Tracébesluit A16 Rotterdam

Nota van Wijzigingen

Datum	Juni 2016
Status	Definitief

Afbeelding 3.5. Grondwal in buitenbocht

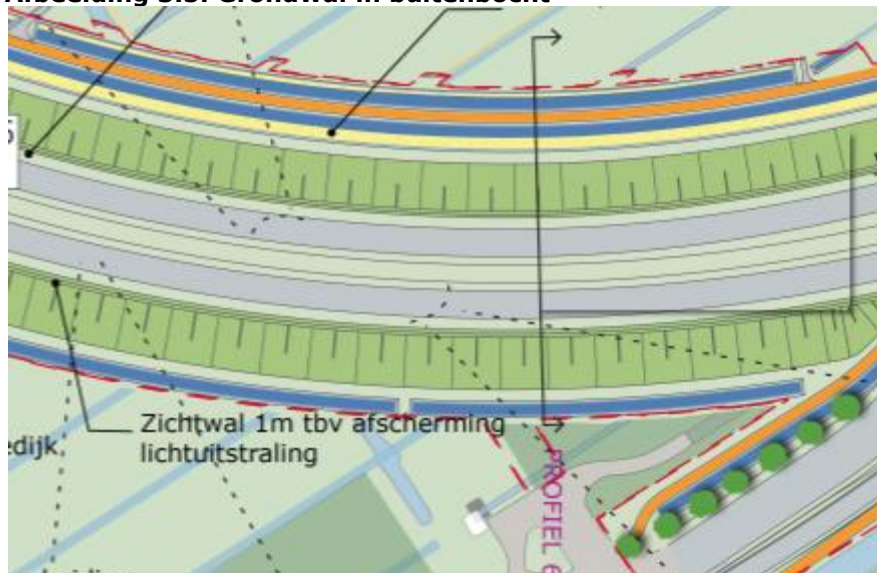
Tussen km 6.0 tot aan 6.4 is de TB-grens ten opzichte van het OTB enkele meters naar het zuiden opgeschoven (zie nummer 4 in afbeelding 3.1).

Ter beperking van lichtuitstraling en beïnvloeding van vleermuizen, zoals van de kolonies in Landgoed De Tempel is hier een grondwal voorzien. Er is gekozen voor een grondwal in plaats van scherm, omdat dit beter past in de landschappelijke visie.

Afbeelding 3.8. Ligging HSL/RandstadRail

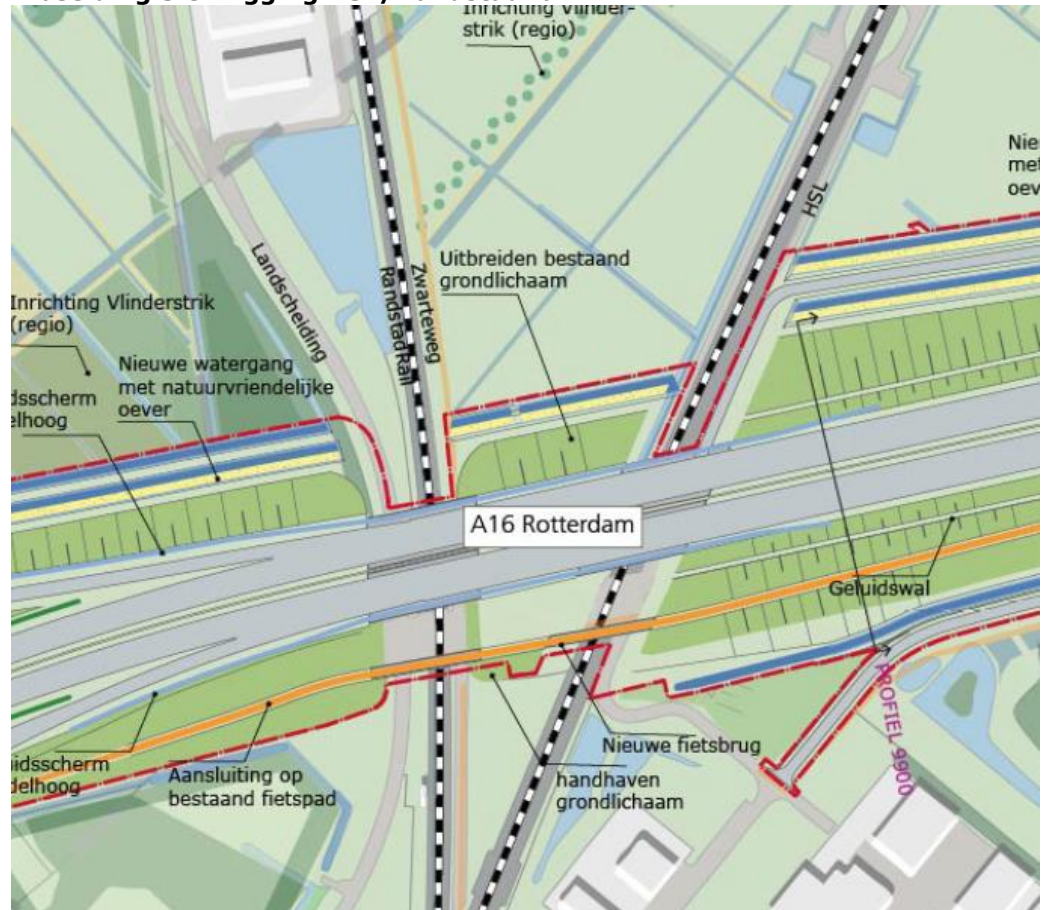
Ten opzichte van het OTB-ontwerp is de hoogteligging van het kunstwerk over de HSL en RandstadRail in de A16 Rotterdam (ter hoogte van km 9.6-9.8, zie nummer 8 in afbeelding 3.1) met ongeveer 1,5 m verlaagd. In afwijking van het OTB is het uitgangspunt, dat de kruisingen van RandstadRail en HSL zo worden uitgevoerd, dat tussen beide sporen een grondtalud wordt gerealiseerd. Daarnaast zijn de kruisingen circa 2 meter naar het noorden verschoven. De TB-grens is overeenkomstig de maatregelen aangepast. De verschuiving van de plangrens naar het noorden leidt ook in de rest van het plangebied tussen km 9.2 en 10.3 tot verschuiving.

Uit een verdere detaillering van eisen door ProRail is gebleken dat de kunstwerken met minder overhoogte over de sporen mogen worden aangelegd. Dit heeft als voordeel dat de kunstwerken minder zichtbaar zijn in het landschap. Om de zichtbaarheid van de weg vanuit het landschap verder te verkleinen, zoals gevraagd in zienswijzen, en meer in lijn met de inpassing op andere tracédelen te brengen, is tot afwerking van de ruimte tussen de sporen met een grondtalud besloten. Dit voorkomt tevens een sociaal onveilige plek.

Het verschuiven is nodig om het bestaande kunstwerk (viaduct over de HSL en RandstadRail) van de N209 te ontzien. Dit bleek noodzakelijk, om tot een haalbare fasering te komen.

Afbeelding 3.9. Recreaduct en ligging Bergschenhoekseweg

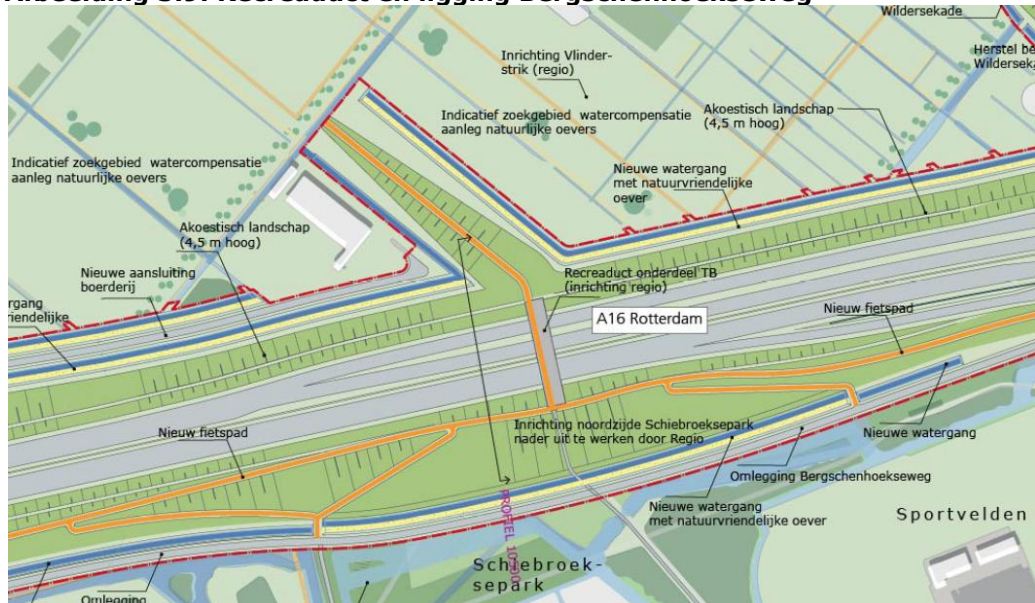
Aan de scope van het TB is een recreamduct tussen de Vlinderstrik en het Schiebroeksepark tussen km 10.5-10.6 (zie nummer 10 in afbeelding 3.1) toegevoegd. De breedte van het recreamduct is 16 m. Bij het recreamduct horen eveneens een noordelijke en zuidelijke toerit en aansluiting op beide recreatiegebieden. De noordelijke grens van het TB is overeenkomstig aangepast. Aan de zuidzijde is daartoe de Bergschenhoekseweg verder zuidelijk gelegd. Dit leidt tot een tracéverlegging tussen km 9.9 - 10.9) en een overeenkomstige aanpassing van de TB-grens.

In de Inpassingsovereenkomst is overeengekomen dat het recreamduct wordt opgenomen in het projectgebonden deel van het gewijzigd pakket van extra inpassingsmaatregelen (zie voor een toelichting paragraaf 1.1). Door de aansluitingen van het recreamduct moet de Bergschenhoekseweg zoals opgenomen in het OTB iets naar het zuiden uitgebogen worden. Deze inpassingen en verlegging zijn in nauw overleg met Gemeente Rotterdam uitgevoerd.

Afbeelding 3.10. Kruising AVO-laan

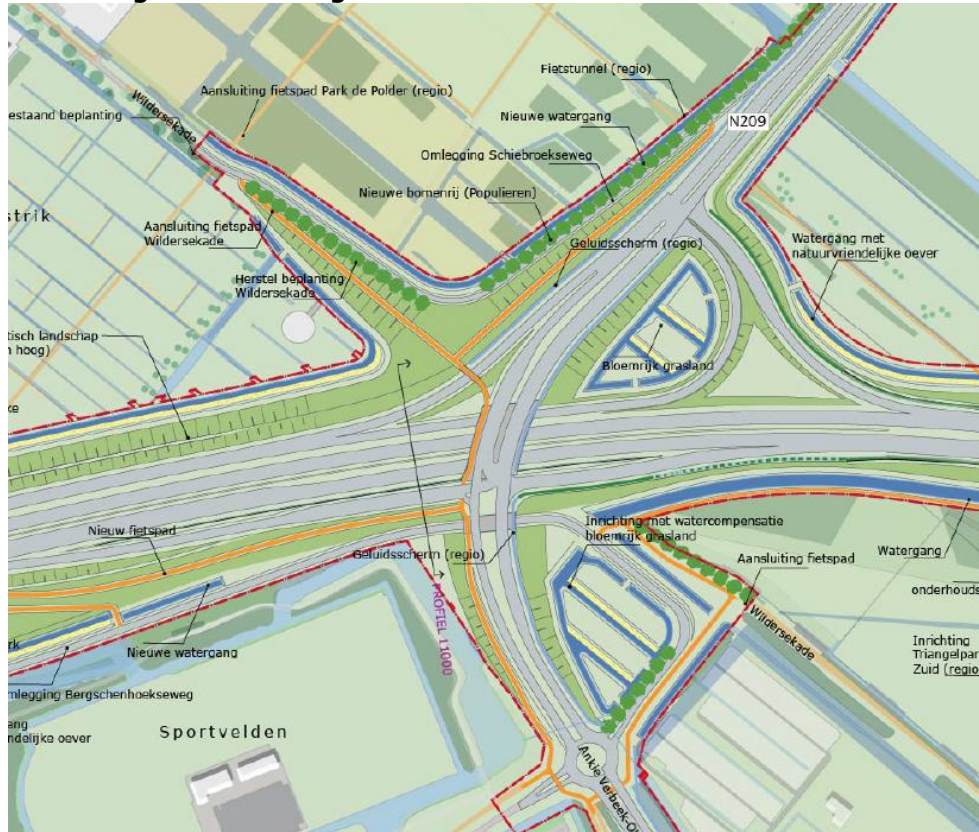
Bij de kruising met de AVO-laan (zie nummer 11 in afbeelding 3.1) zijn de volgende vier wijzigingen:

- 1 de fietsbrug langs de AVO-laan over de nieuwe A16 (ter hoogte van km 11.1) was in het OTB als los kunstwerk ontworpen. In het TB is de fietsbrug echter gekoppeld aan het kunstwerk in de N209 over de A16. Aan de noordzijde is nu een watergang in het ontwerp opgenomen;

- 2 bij de noordelijke aansluiting op de bestaande situatie is in afwijking van het OTB de aansluiting van de Schiebroekseweg op de bestaande Wildersekade meer vloeiend vormgegeven;

- 3 de afslag van de noordelijke rijbaan van de A16 Rotterdam (in de richting Den Haag) naar de N209 is voorzien van een afslag rechtsaf buiten de verkeerslichtenregeling om en voorzien van een invoegstrook op de N209. Daartoe moeten ook watergangen worden verlegd;

- 4 de kruising tussen de Verlegde Berschenhoekseweg, Hazelaarlaan en de AVO-laan, ten zuiden van de A16 ter hoogte van km 11.2, wordt in het TB uitgevoerd als rotonde, in plaats van een VRI-geregelde kruising. De ligging van de Wildersekade aan de zuidzijde van de snelweg is geoptimaliseerd en de directe koppeling met de Verlegde Bergschenhoekseweg is ongedaan gemaakt. Ook is een verbinding openomen met een nog te realiseren fietspad. De Verlegde Bergschenhoekseweg tussen de kruising AVO-laan en de Wildersekade is iets naar het noorden verlegd.

- 1 de Fietsersbond Lansingerland heeft tijdens de informatieavond op 6 oktober 2015 een mondelinge zienswijze ingediend met de vraag om verslechtering voor de fietsers tegemoet te komen met onder andere een directe verbinding tussen de Schiebroekseweg en de fietsbrug;

- 2 omdat de fietsbrug nu hoger wordt aangelegd, is de toelopende helling langer en moet meer bestaande watergang worden gedempt en vervangen. Vanwege deze twee maatregelen is hier aan de noordzijde van de A16 de TB-grens gewijzigd in vergelijking tot die in het OTB;

- 3 op de bereikbaarheid van de Schiebroekseweg vanuit de Wildersekade zijn zienswijzen binnengekomen. Daarop is het ontwerp geoptimaliseerd voor autoverkeer en zodanig ingericht dat het ook veilig is voor fietsers; gemeente Rotterdam heeft verzocht om aanpassing van de afrit naar de N209, omdat dit bij de Raadsbehandelingen van het OTB een belangrijk punt was om de doorstroming op de aansluiting te garanderen. De gemeente Rotterdam heeft een nadere uitwerking gedaan voor de aansluiting van de Verlegde Berschenhoekseweg op de Wildersekade en AVO-laan en voor de inrichting van het gebied zuidoostelijk van het viaduct over de snelweg. Deze nieuwe inrichting is mede gebaseerd op zienswijzen. Nu is gekozen voor zoveel mogelijk vrijliggende fietspaden in dit gebied, dus splitsing van Wildersekade en Verlegde

Bergschenhoekseweg. Bovendien is aangesloten op het ontwerp van de nog door de regio te realiseren fietspad aan de zuidzijde van de A16, tussen de Wildersekade en de Bergweg Zuid. Het ontwerp en de plangrens is bij de volkstuinen (ten oosten van de rotonde) geoptimaliseerd, zodat enkele volkstuinen buiten het ruimtebeslag vallen. Hier is het TB op aangepast. De gemeente Rotterdam heeft gevraagd de kruising van de Hazelaarlaan met de AVO-laan als rotonde op te nemen, omdat dit beter bij het gemeentelijk beleid past.

Afbeelding 3.15. Letteraanduiding schermen Saldo Nul langs OWN

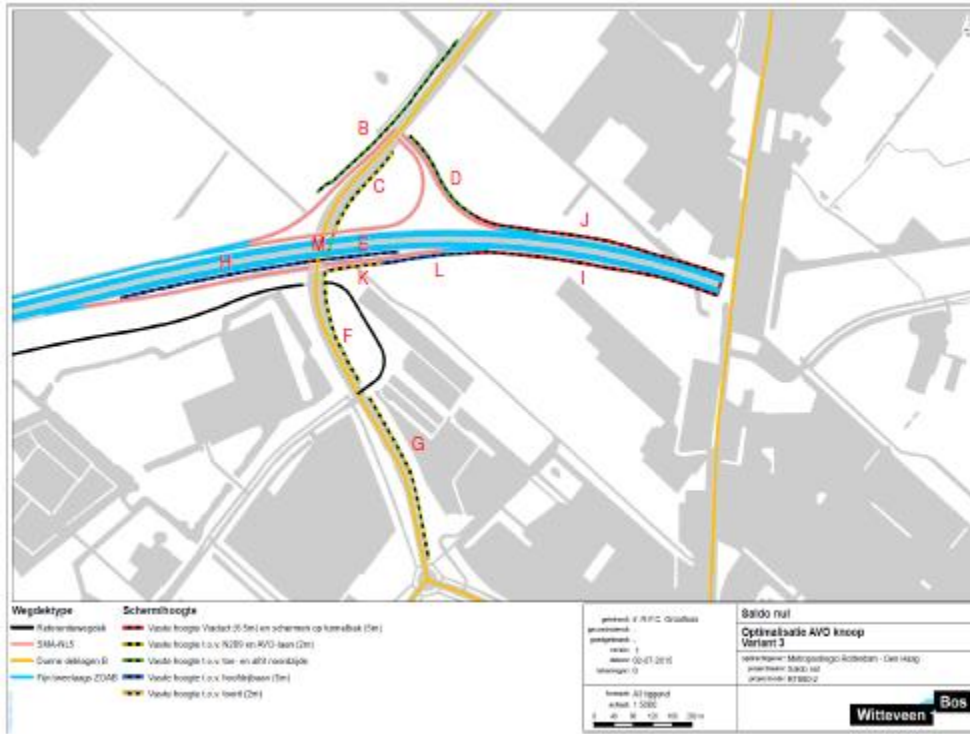
In de TB-fase zijn binnen het plangebied enkele geluidschermen gewijzigd en nieuwe geluidschermen toegevoegd (zie met name nummer 7 in afbeelding 3.1). Dit is weergegeven in de onderstaande tabellen.

In de Inpassingovereenkomst is afgesproken, dat de Minister een aantal bovenwettelijke schermen, afkomstig uit het zogenaamde Saldo Nul-pakket van de regio, in het TB zal opnemen. Het gaat daarbij om uitbreiding van in het OTB opgenomen schermen en om nieuwe schermen langs de A16 Rotterdam.

Daarnaast is bij het bepalen van de effecten van de Rijksweg rekening gehouden met schermen langs het OWN uit het Saldo Nul-pakket, die autonoom door de regio gerealiseerd worden. Aangezien schermen langs het OWN geen onderdeel van het TB zijn, zijn deze niet in bovenstaande tabellen opgenomen.
